# ZMĚNA Č. 1 ÚP NEPLACHOV

## VÝKRES TECHNICKÉ INFRASTRUKTURY

Zakázka	<b>ZMĚNA Č. 1 ÚZEMNÍHO PLÁNU NEPLACHOV</b>		Razítka zpracovatele
Obsah	VÝKRES TECHNICKÉ INFRASTRUKTURY		
Měřítko	1 : 5 000		
Datum vyhotovení	ŘÍJEN 2021		
	Hlavní projektant	Ing. arch. Václav Štěpán	Podpis
	Zodpovědný projektant	Ing. arch. Arnošt Janko	
	Zpracoval	Ing. arch. Arnošt Janko	Číslo výkresu
	IČO / DIČ	10276661 / CZ 430908117	
Telefon	387718439, 387718450		Číslo paré

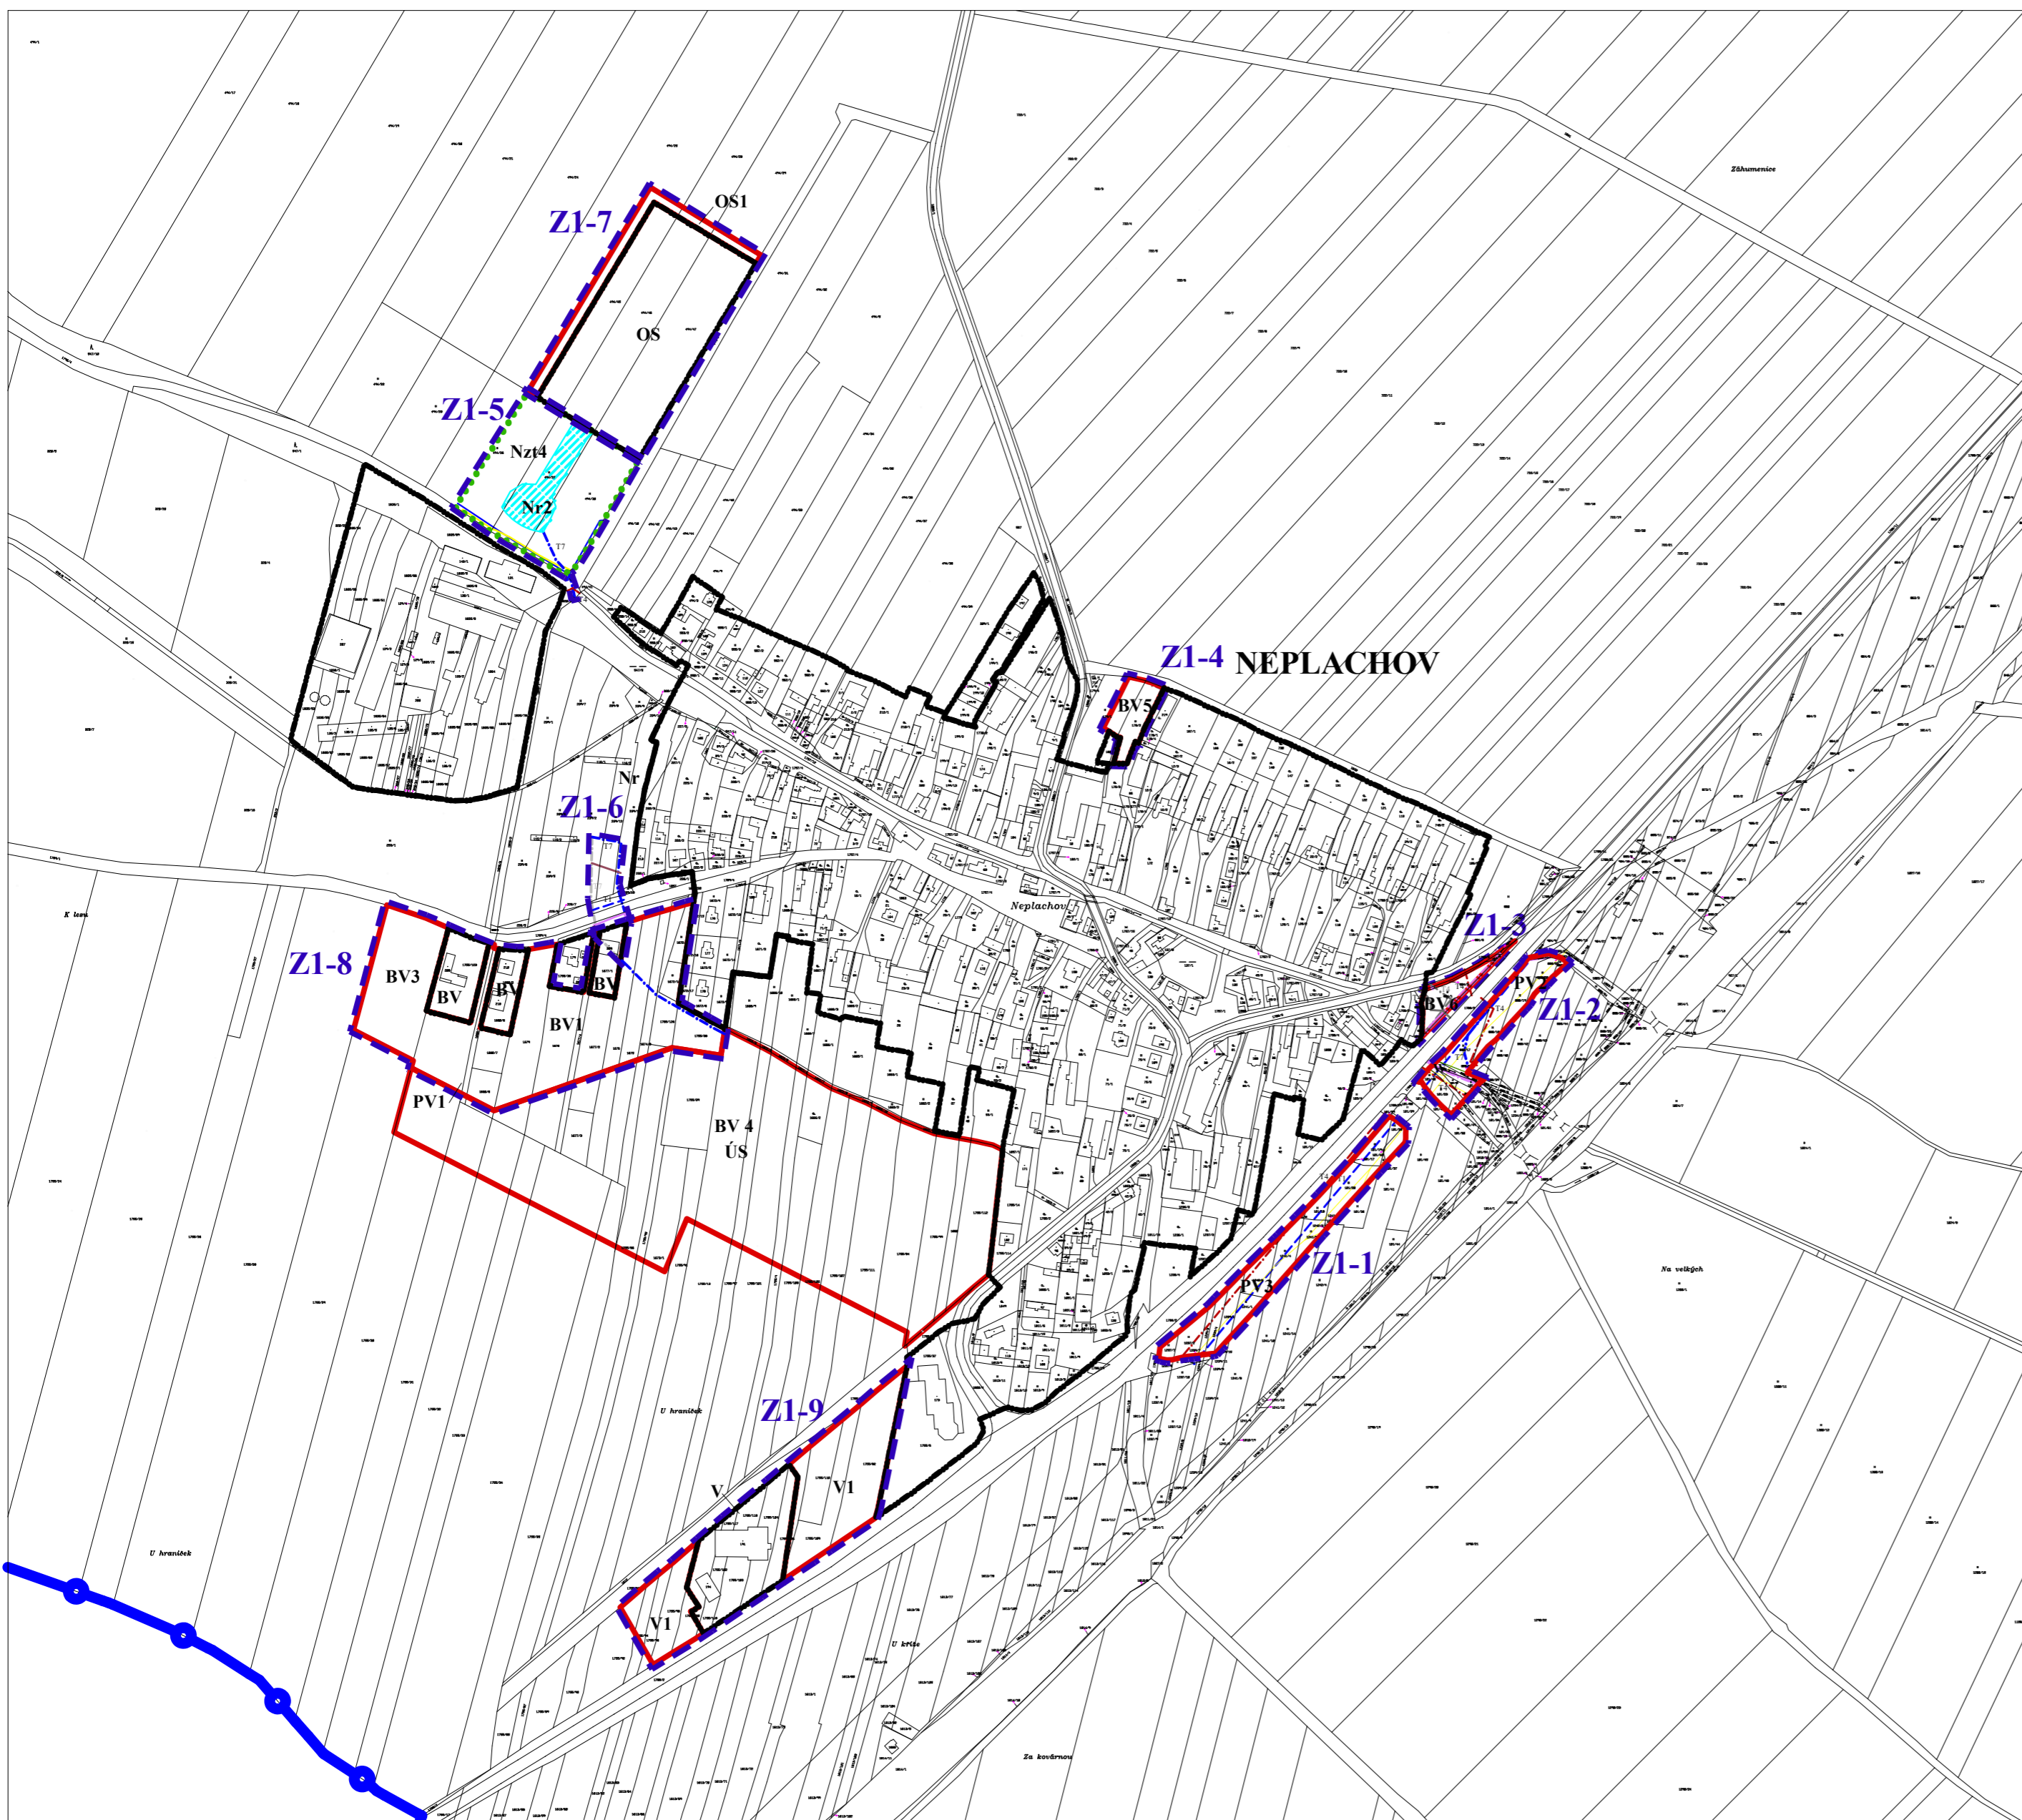
T7 vodní stoka - protipovodňové opatření
	rušená část kanalizace T4
	rušená část vedení NN

Změna č.1 ÚP Neplachov řeší aktualizaci zastavěného území obce. Tato úprava je provedena v rámci řešených lokalit Z1-7, Z1-8 a Z1-9.

Změna č.1 ÚP Neplachov upravuje v textové části podmínky pro plochu BV4 s předepsaným zpracováním územní studie.

Změna č.1 ÚP Neplachov vypouští v textové části podrobnosti, které jsou nad podrobnost územního plánu.
